„Modernizace a dostavba ŽST Praha Masarykovo nádraží“

Vysvětlení, změny a doplnění zadávací dokumentace - Dodatek č. 15

ŘEZ A-A' MNE3; MNE4 - MNE1 M 1:50

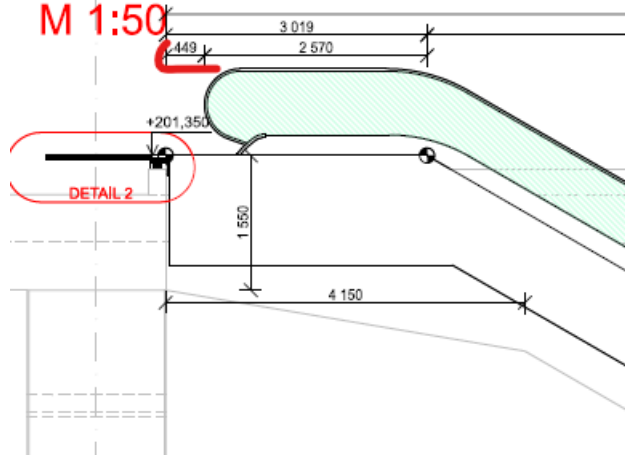
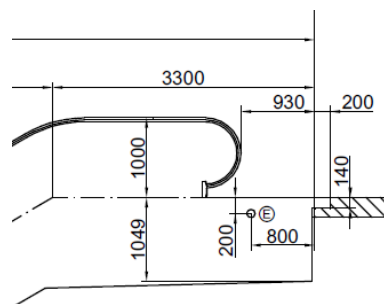
V zadavatelem poskytnuté dokumentaci, tj. u PS 11-04-21 jsou u eskalátorů požadovány nestandardní prodloužené balustrády na horním i spodním výstupu (pouze 449 mm krycí desky oproti standardu 930 mm). Pokud jsou balustrády prodlouženy, je výrazně snížen prostor v prohlubni a to má za následek výrazně ztížený servis a údržbu eskalátorů. Uchazeč proto žádá zadavatele o vysvětlení, jaký to má důvod, případně o informaci, zda je možné nabídnout standardní řešení?

Standardní řešení lze nabídnout, pro snadnější servis a údržbu, za předpokladu dodržení požadavků předpisu S10 -> článek 28, odstavec 9. (vodorovná dráha na vstupu/výstupu nejméně v délce 1200 mm).

POZNÁMKY

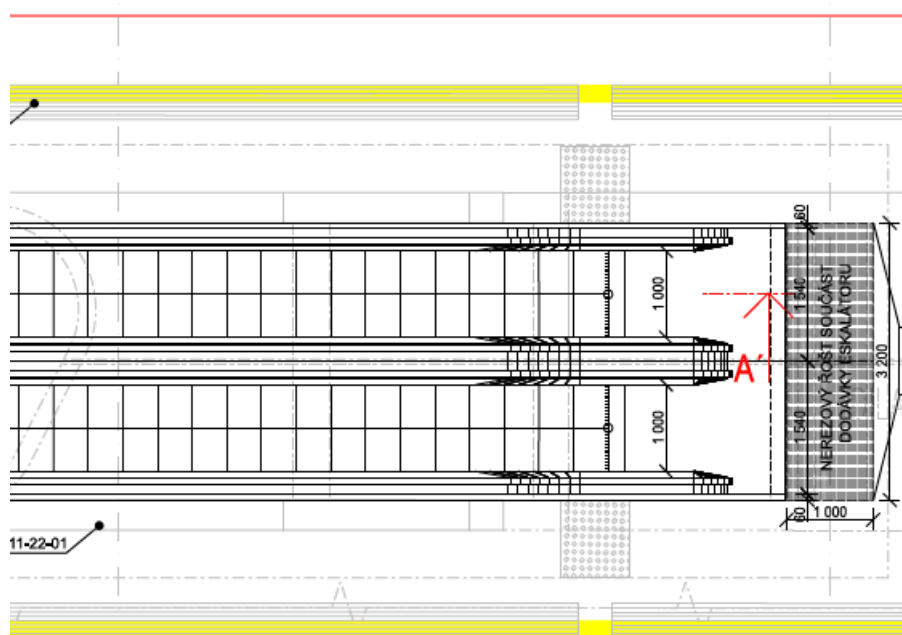
V zadavatelem poskytnuté dokumentaci, tj. u PS 11-04-21 je v podkladech rozpor v provedení krycích desek. Ve specifikaci je požadován hliník, ale na výkresech stavby nerez. Uchazeč se proto ptá, která varianta z výše uvedených platí?

- KRYCÍ DESKA ESKALÁTORU NA VSTUPU A VÝSTUPU BUDE MÍT LINKOVANÝ VZOR S PŘÍČNÝMI DRÁŽKAMI - (DETAIL 1)
- NEREZ ROŠT VE VŠECH ÚROVNÍCH NÁSTUPIŠTĚ/ULICE/PLATFORMY (ÚN/ÚL/ÚPL), KTERÝ NAVAŽUJE NA KRYCÍ DESKU BUDE SOUČÁSTÍ DODÁVKY ESKALÁTORU
- NEREZ ROŠT ESKALÁTORŮ MNE13; MNE14 V ÚROVNI ULICE (ÚL) MÁ ZMENŠENOU DÉLKU NA 400 MM - (DETAIL 3)
- **VŠECHNY PRVKY BUDOU V NEREZ PROVEDENÍ**

přírodní hliník – linkovaný vzor s příčnými
drážkami

Materiálové provedení krycích desek bude provedeno v nerez provedení. Specifikace v soupisu prací byla upravena.
